## Service Information

SI-Nr. 05/20

### UPGRADE – Elektrische Wasserpumpe BMW (A2C59514607) Technische Informationen

Abbildung der Elektrischen Wasserpumpe BMW (A2C59514607) mit den zusätzlichen Robustheitsmerkmalen des UPGRADES.

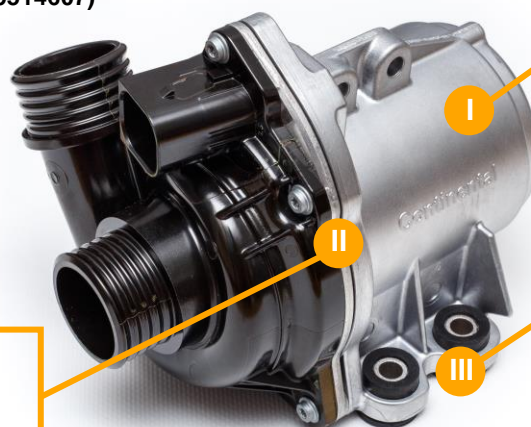
Materialoptimierungen, u. a. zur Verbesserung der Stoßempfindlichkeit

Optimierte Dichtung (Kühlwasser- und Ölresistenz)

Neue Dämpfung zum Schutz der integrierten Elektronik

Das UPGRADE der Original-Pumpe entspricht zu 100% der inzwischen stark verbesserten OEM Spezifikation.

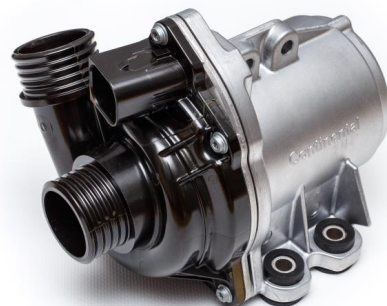
Die aktuelle UPGRADE-Variante ersetzt zu 100% rückwirkend die vorherigen Varianten.

Die drei verschiedenen Schraubentypen  
(jeweils 3 Schrauben pro Satz).

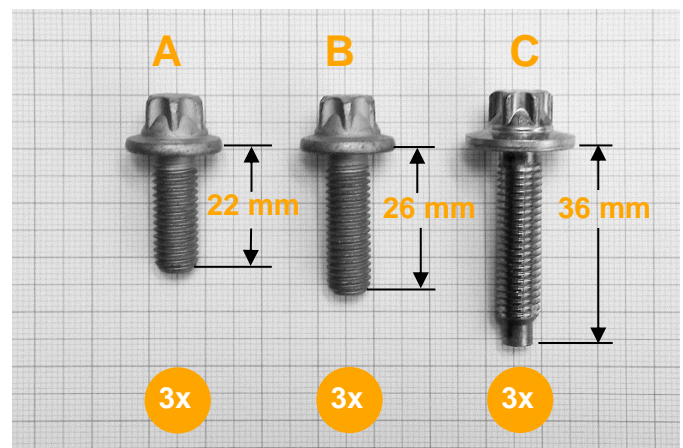
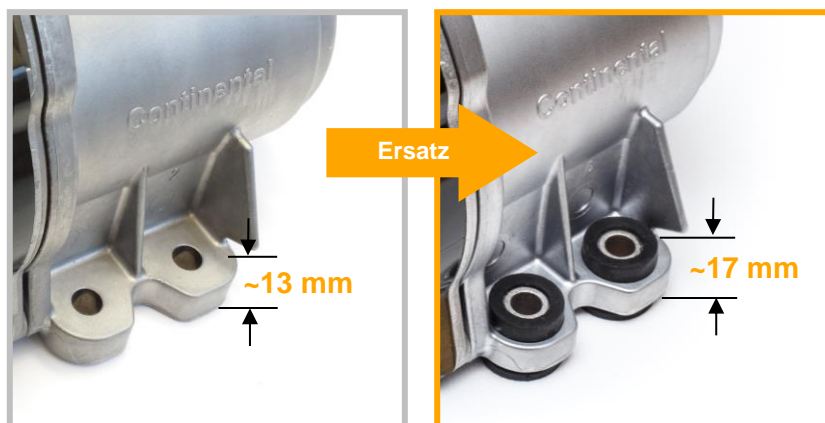
Die Elektrische Wasserpumpe ist herstellerseitig mit 3 Schrauben an der Basis befestigt. In Abhängigkeit von der Produktvariante und vom Motor werden verschiedene Schrauben verwendet, die wir unter nachfolgenden Nummern im Programm haben. Für das UPGRADE der Pumpe ist insbesondere der Schraubensatz M8x26 (**B**) relevant.

Die Aluminiumschrauben (**C**) müssen im Ersatzfall ausgetauscht werden, da sie nur 1x verwendet werden dürfen. Wir empfehlen auch die Stahlschrauben (**A**, **B**) zu tauschen. Das vom Fahrzeughersteller vorgeschriebene Drehmoment ist zwingend zu beachten.
